Nos referimos al Lote Nº 1, ítems 1 y 2: Elemento Fusible de MT, en su DISEÑO ORIENTATIVO de la Especificación Técnica ANDE Nº 02.21.16 – Rev 4, se indica que la Cola Flexible debe tener la punta estañada, **al respecto solicitamos amablemente que se acepte con Punta Termocontraible Vulcanizada**, ya que el estañado en la punta del fusible solo cumple la función de lograr que éste **NO** se abra al momento de insertar el fusible en el tubo del seccionador y **No** tiene función eléctrica alguna. Por tanto, el estañado puede ser reemplazado por cualquier otra acción o elemento que mantenga reunida la punta del cable durante su inserción en el Tubo del Seccionador. Por otro lado, la Norma de referencia no indica método obligatorio alguno, por lo cual puede ser prensado, pegado, pintado, uso de termocontraibles, etc…Recuerde, luego de colocado se corta y no tiene uso.

Figura 2a. Disparador totalmente en tensión.

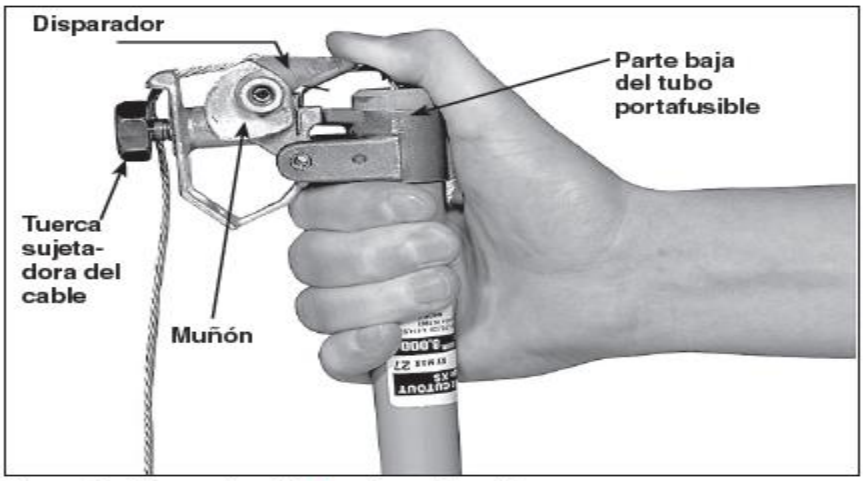
Adjuntamos instructivo, el cual muestra que la punta sobrante del fusible es recortada luego de insertada en el Seccionador.
